## GR Value Ferrandina S.r.l.

**Oggetto:** [ID\_VIP:5320] Ferrandina (MT), Salandra (MT), Garaguso (MT): progetto di impianto eolico denominato "Montagnola" composto da n. 6 aerogeneratori per una potenza complessiva di 34 (MW), sito nel Comune di Ferrandina e delle relative opere di connessione site anche nei comuni di Salandra e Garaguso - proponente **GR VALUE FERRANDINA S.r.l.** (subentrata a GR Value Development S.r.l.) - procedura ai sensi dell'art. 27 del D.Lgs. 3.4.2006, n. 152 -

**controdeduzioni al parere tecnico istruttorio della Direzione generale archeologia, belle arti e paesaggio del Ministero della Cultura (giusta nota 0004552\_P del 8.02.2022, registro ufficiale MITE 0016901 del 11.02.2022), nonché ai presupposti pareri della Soprintendenza archeologia, belle arti e paesaggio della Regione Basilicata (note prot. n. 281 del 13.1.2021e 12358 del 26.10.2021) e del Servizio II della medesima Direzione (nota prot. n. 950-I del 12.1.2021).**

## **RELAZIONE TECNICA**

Figura 21: carta del rischio archeologico

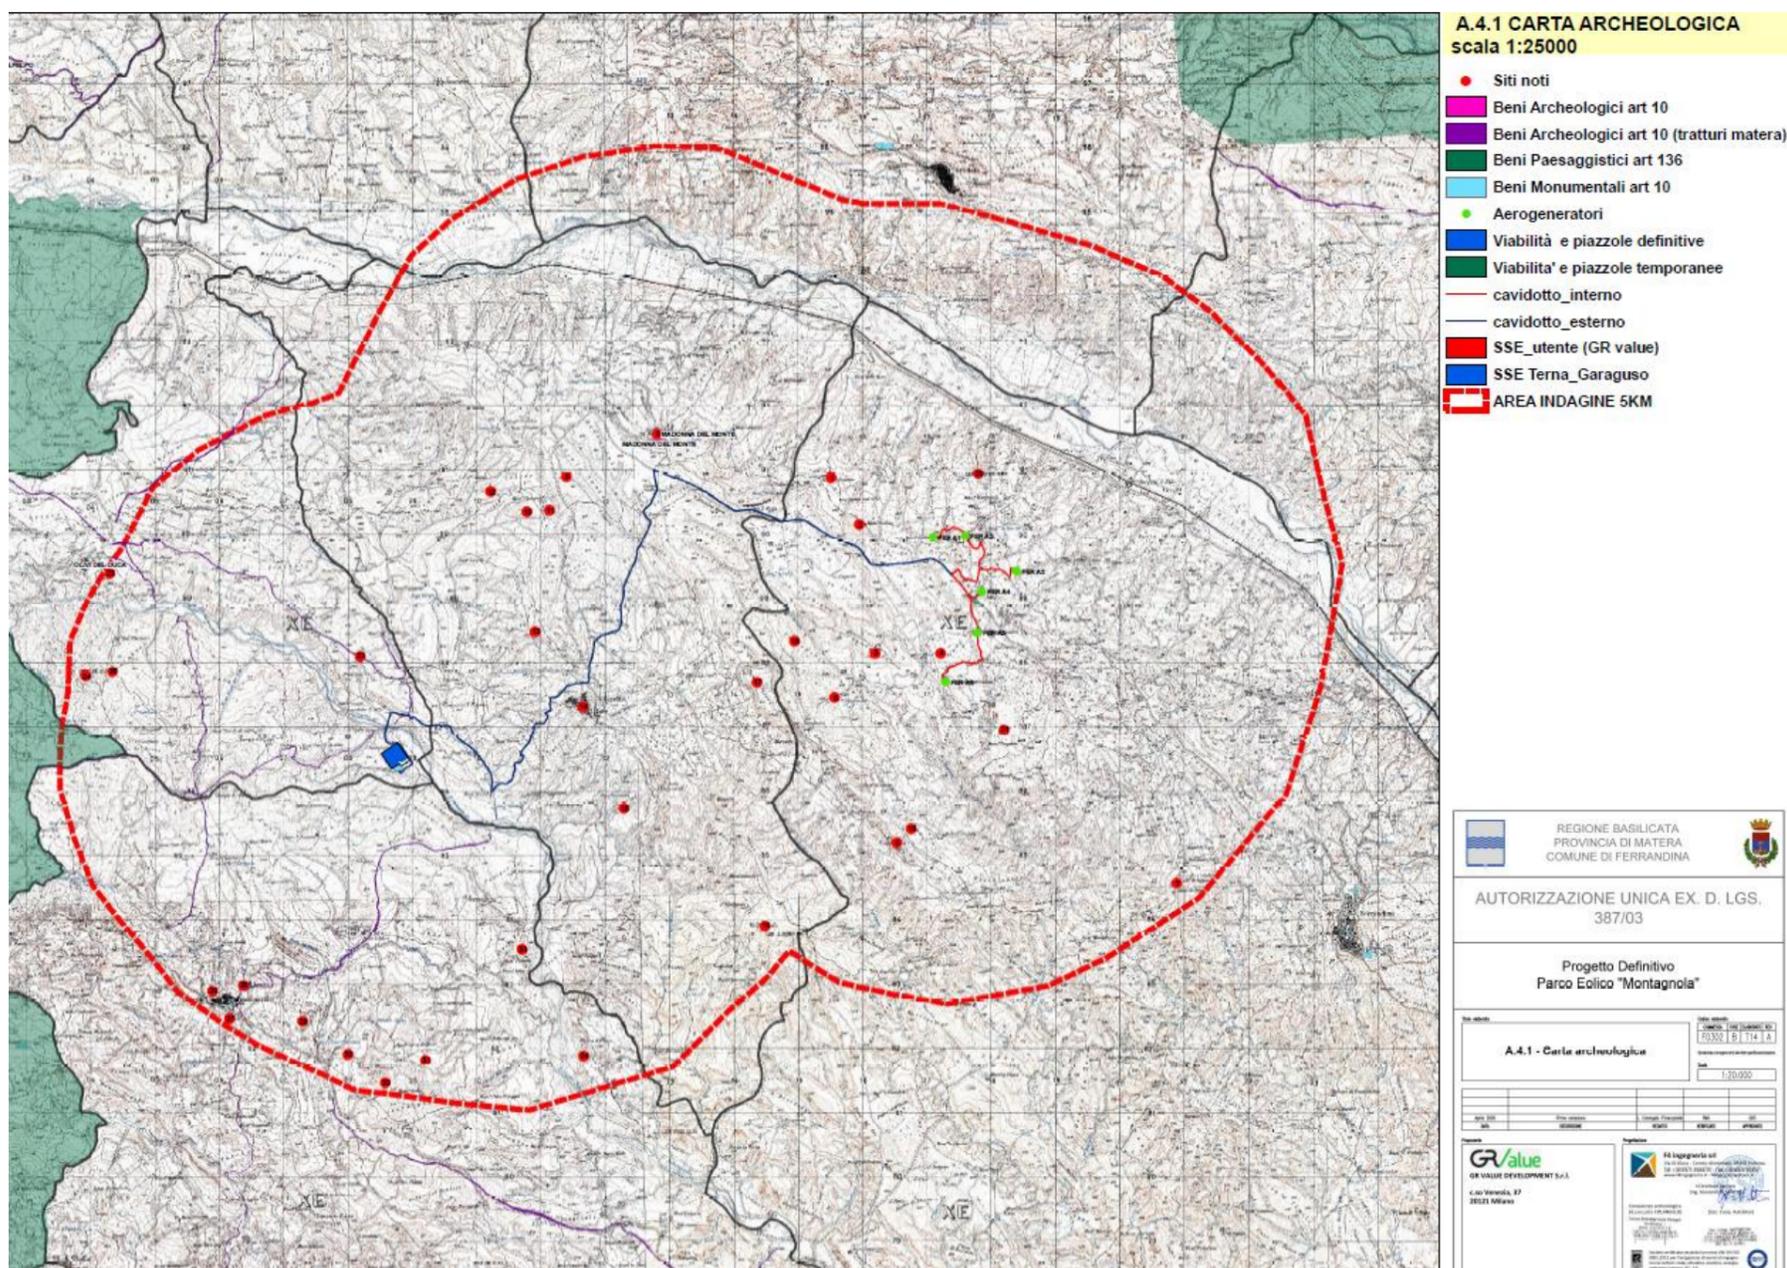
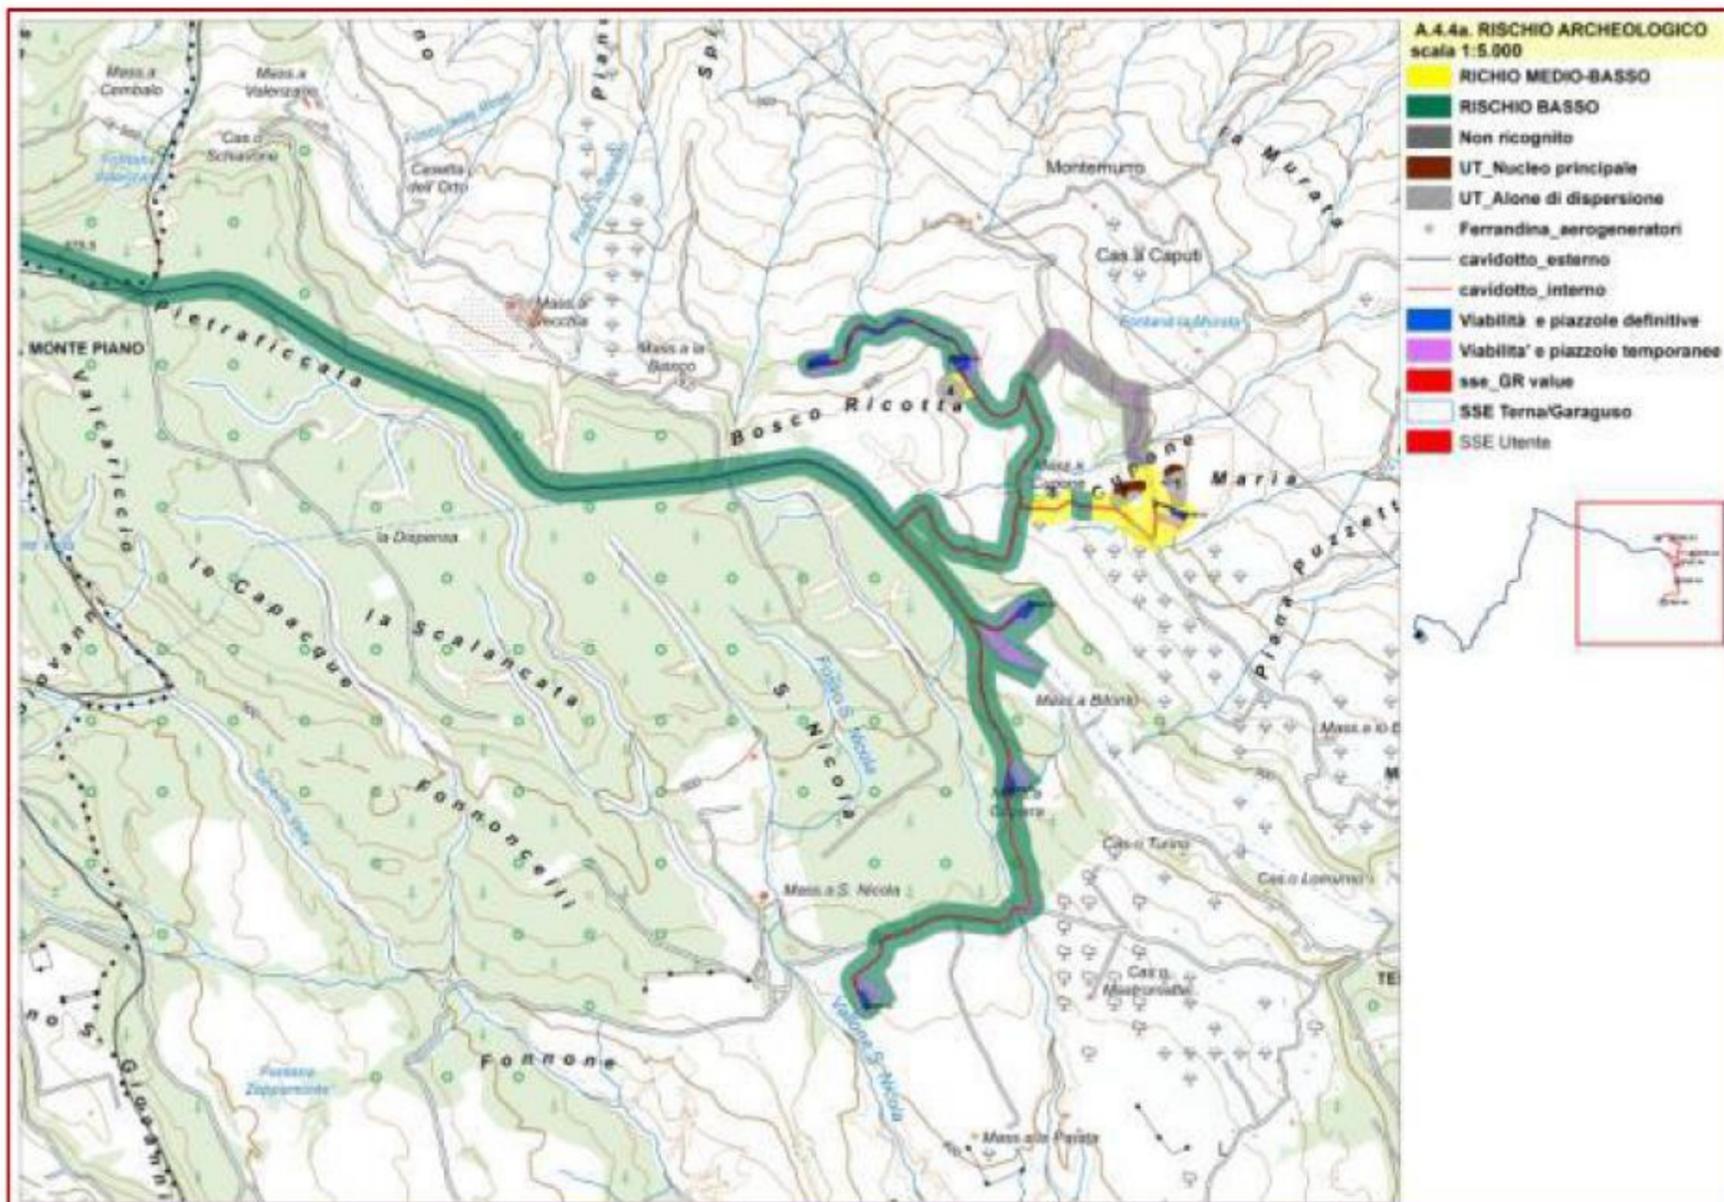
" L'area dove andrebbe a localizzarsi l'impianto interessa alcuni dei comuni ( comuni di Ferrandina, Garaguso e San Mauro Forte) che costituiscono la chora metapontina interna, così come è definita nell'elenco delle aree non idonee dell'Allegato A della L.R. 54/2015. Il progetto tuttavia ricadrebbe nell'area subito esterna al poligono disegnato per la suddetta area non idonea. Tale comparto territoriale rappresenta, per utilizzare le parole della L. 54/1025, "un cordone intorno al territorio coloniale vero e proprio della città di Metaponto, una fascia in cui intensi sono stati i rapporti tra i centri indigeni interni e le nuove presenze coloniali: le numerose attestazioni relative a tutti i momenti di vita della città confermano per l'area un livello di attenzione altissimo". [...]

Le valutazioni del rischio archeologico sono state effettuate nell'ambito dell'elaborato F0302BR06A\_A.4.0 - Relazione archeologica. Sono stati presi in considerazione 34 siti di interesse archeologico.

La valutazione del rischio, come si evidenzia nel citato elaborato archeologico, ha restituito un rischio basso eccetto in tre casi: ***"In nessun caso l'opera insiste su aree di dispersione, ma risulta marginale ai siti individuati, per cui in tre casi si è deciso di attribuire un rischio medio basso, cioè nei pressi dell'aerogeneratore 3 e lungo il cavidotto di accesso all'aerogeneratore 3 e lungo il cavidotto di accesso all'aerogeneratore 1. Nel resto dei casi si è attribuito un rischio basso."*** Si riporta di seguito la carta del rischio elaborata.

Figura 22: Punto di attraversamento del cavidotto esterno su strada interferente con il tratturo comunale "San Mauro Forte – Salandra - BCT\_189 nr 52 – MT"

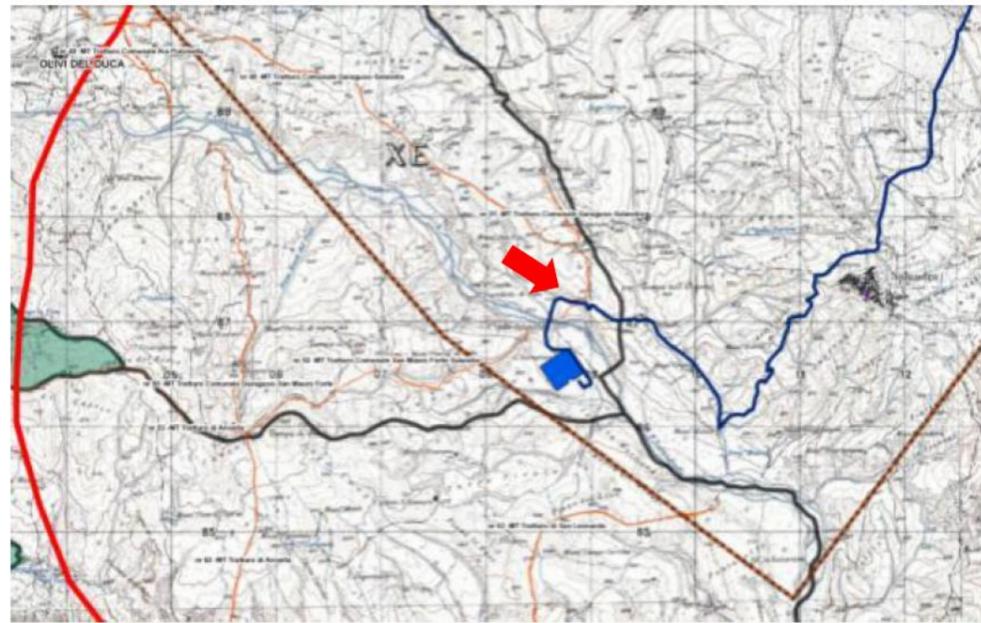
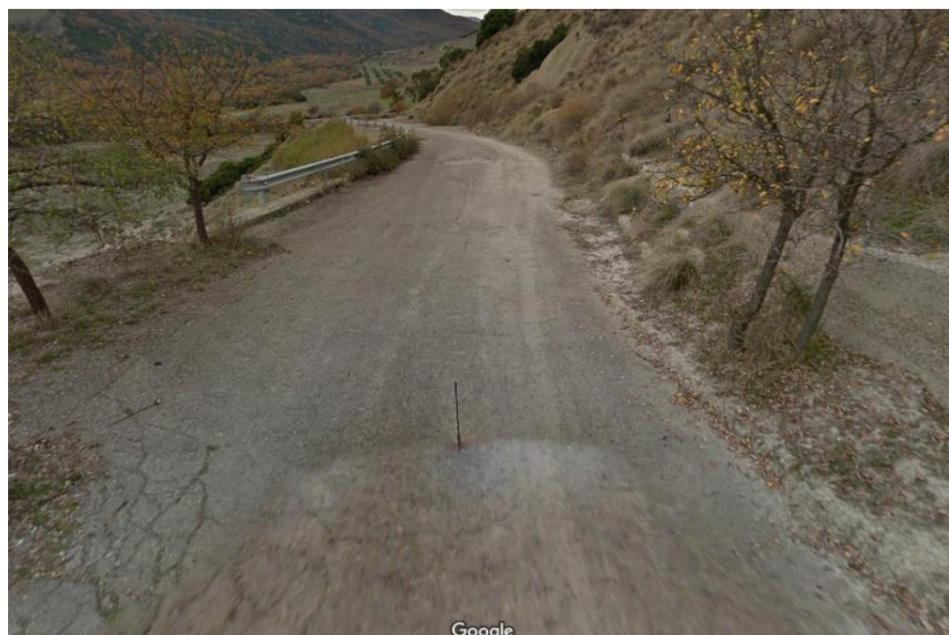
" il cavidotto passerebbe a soli 450 mt dall'area archeologica di Madonna del Monte, vincolata ai sensi degli articoli 10 e 45 del D. Lgs. 42/2004, e interferirebbe nel tratto finale con il tratturo comunale San Mauro Forte -Salandra [...]

**Con riferimento al cavidotto, ricompreso nel buffer di 1 km dal sito archeologico "Madonna del Monte - BCA 110d e BCA 110i" si rileva che il tracciato di tale cavidotto interessa la viabilità esistente già asfaltata oltre ad essere interrato e quindi assolutamente non visibile dal suddetto bene vincolato. Analoga valutazione è da effettuarsi circa l'attraversamento del tratto finale di cavidotto, realizzato su strada asfaltata, quest'ultima interferente con il tratturo comunale di "San Mauro Forte – Salandra - BCT 189 nr 52 - MT).**

Rispetto al cavidotto esterno si ribadisce quanto riportato nell'elaborato F0302BR06A\_A.4.0 - Relazione archeologica: "Per quanto concerne il cavidotto, tutta la superficie da esso interessata dal cavidotto risultata pesantemente antropizzata, e comunque la ricognizione non ha permesso l'individuazione di siti." Solo nel caso della sottostazione elettrica di connessione alla Rete sono stati individuati ciottoli di medie e piccole dimensioni e qualche frammento di laterizio molto fluitato oltre che a materiale di scarto; pertanto, solo a questa area si è attribuito un rischio medio-basso.
